MINISTERIO DE ENERGÍA Y MINAS

Nº 0108-2023-MINEM/DGAAE

Asunto : Informe de evaluación del Informe Técnico Sustentatorio para la “*Modificación de Torres y Accesos del Proyecto Enlace 220 kV Pariñas – Alipio Rosales Subestaciones y Ampliaciones Asociadas*”, presentado por Concesionaria Línea de Transmisión La Niña S.A.C.

Asunto : Opinión No favorable al Informe Técnico Sustentatorio (ITS) para la
"Modificación de torres y accesos del Proyecto Enlace 220kV Pariñas – Alipio
Rosales Subestaciones y Ampliaciones Asociadas"

Imagen N° 1. Vista isométrica de la nueva torre especial T1A para la derivación

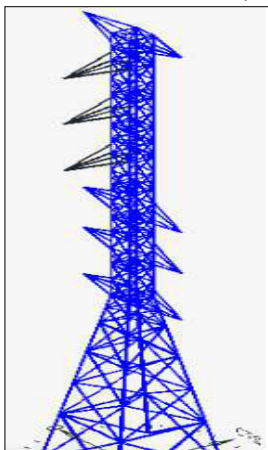
Al respecto, el Titular debe: i) señalar las características técnicas de la torre T2A de la misma forma que se presentó para la torre T1A, teniendo en cuenta que dicha torre tendrá una altura de 68 m, y será implementada como parte de las modificaciones a realizar con el ITS, y ii) explicar a detalle, cómo se interconectará la torre T1A, con las estructuras existentes T-85 y T-86, pertenecientes a una LT de otro proyecto (propiedad de un tercero), además de precisar cómo operará la torre T1A en relación a las estructuras existentes T-85 y T-86.

Al respecto, se considera que la observación ha sido absuelta.
